日本原燃（株）廃棄物埋設事業変更許可申請における廃止措置の開始後の公衆の被ばく線量評価に係る審査方針について（第3回） ～将来の人間活動に関する設定～

令和2年10月7日
原子力規制庁

日本原燃（株）廃棄物埋設事業変更許可申請における廃止措置の開始後の公衆の被ばく線量評価に係る審査方針について

令和 2 年 8 月 2 6 日
原子力規制庁

図 2-1 日本原燃 L2 変更許可申請の状態の設定

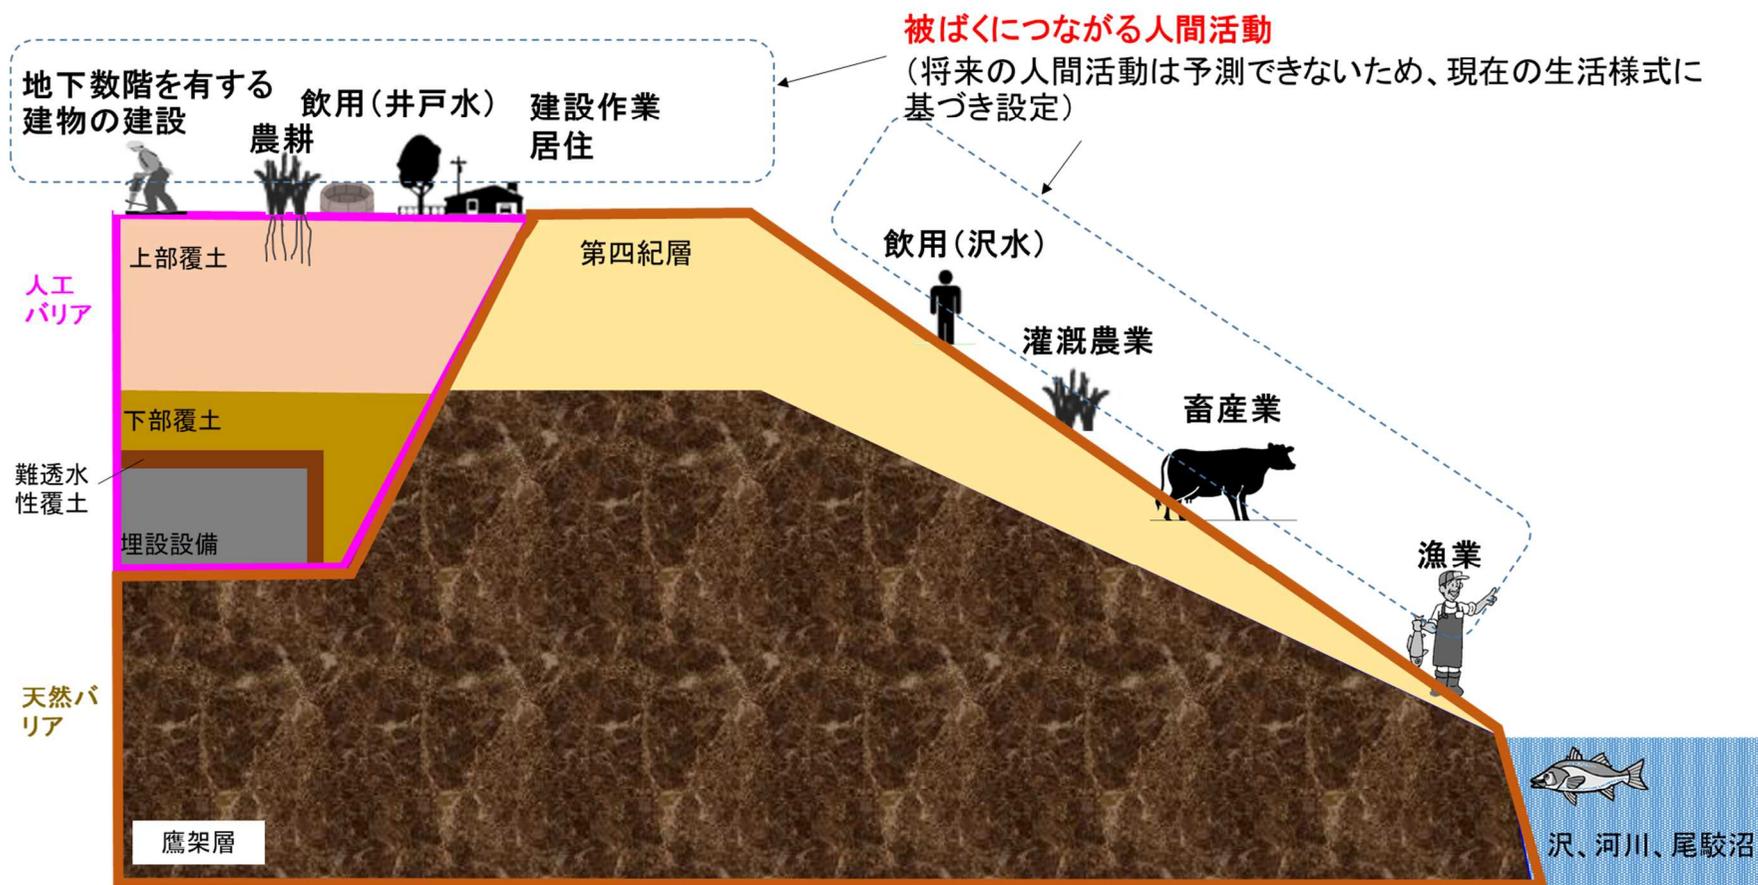
○現在の廃棄物埋設施設周辺では一般的でない生活様式に基づいた状態の設定（図 2-1）及び被ばく経路の設定（図 2-2）

- ・ 現在畜産及び農業では利用されていない敷地中央を流れる沢水の利用
- ・ 現在水道普及率 100%の地域での敷地中央を流れる沢水の飲用水としての利用
- ・ 現在水道普及率 100%の地域での透水性の低い廃棄物埋設地に設定した井戸から採取する井戸水の飲用水としての利用

- ・ 飲用水は、現在一般的と考えられる水道の利用を基本としたものであることを確認する。
- ・ その上で、現在一般的ではない敷地中央を流れる沢水の利用及び井戸水の飲用が現在一般的である水道水の利用と比較して線量評価上保守的な状態の設定であることを確認する。

図 2-2 日本原燃 L2 変更許可申請の線量評価シナリオと被ばく経路

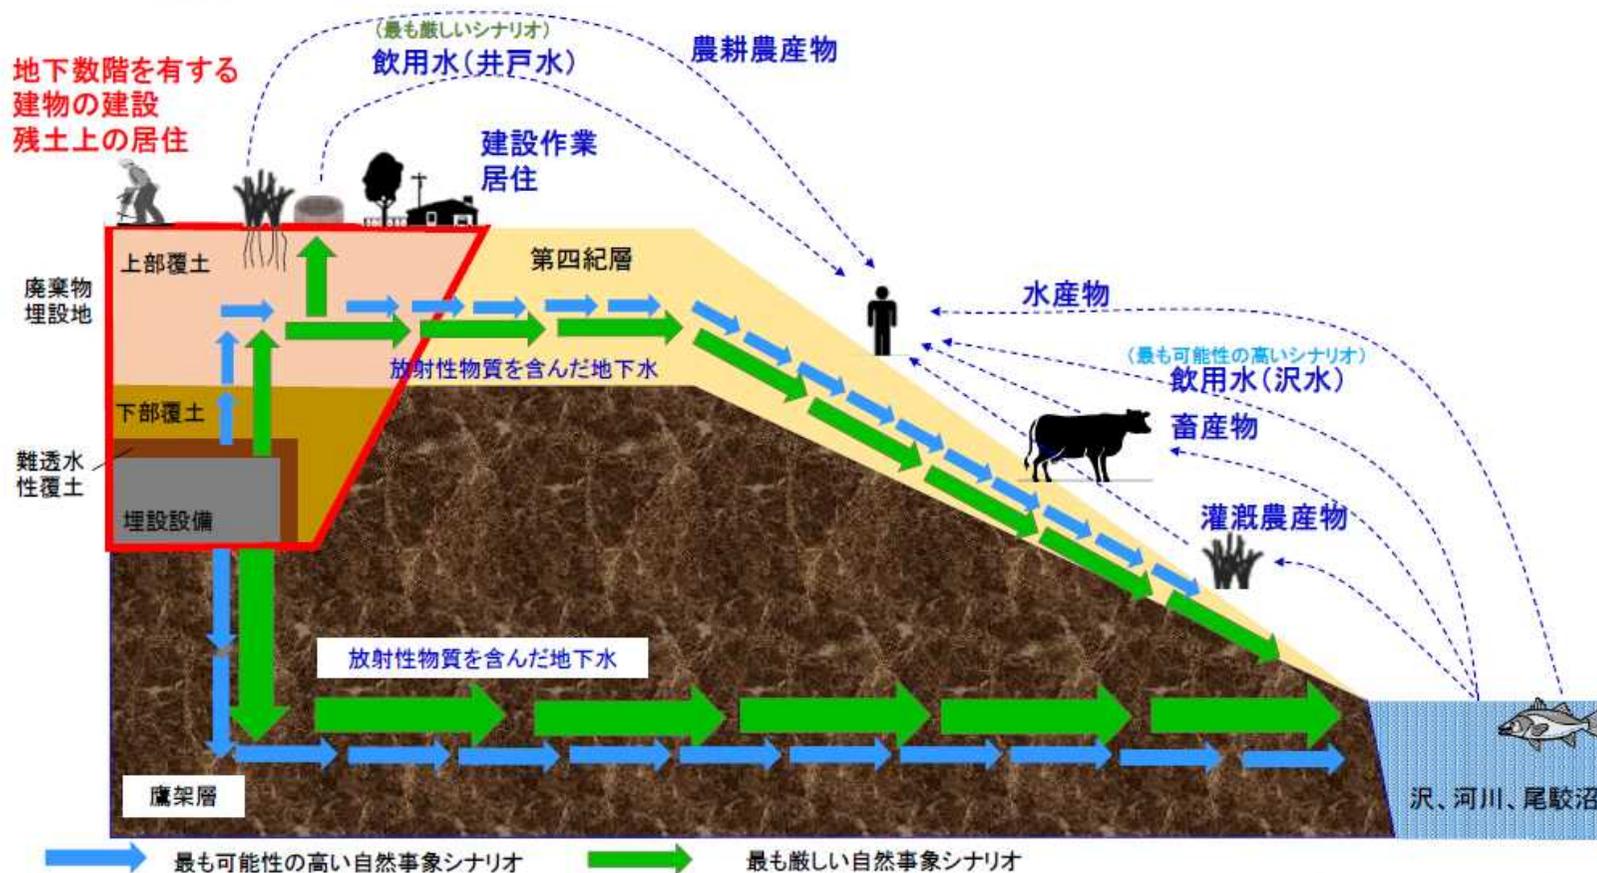
- ・ 沢水の一部飲用による内部被ばく経路を「最も可能性の高いシナリオ」^{※2}において考慮
- ・ 井戸水の一部飲用による内部被ばく経路を「最も厳しいシナリオ」^{※3}において

- ・ 「最も可能性の高いシナリオ」及び「最も厳しいシナリオ」では、水道水の飲用を経路として設定していることを確認する。
- ・ 現在一般的でない沢水飲用及び井戸水飲用については、それらを考慮することで、水道水の飲用のみの場合と比較して、線量評価上保守的な被ばく経路の設定となることを確認する。
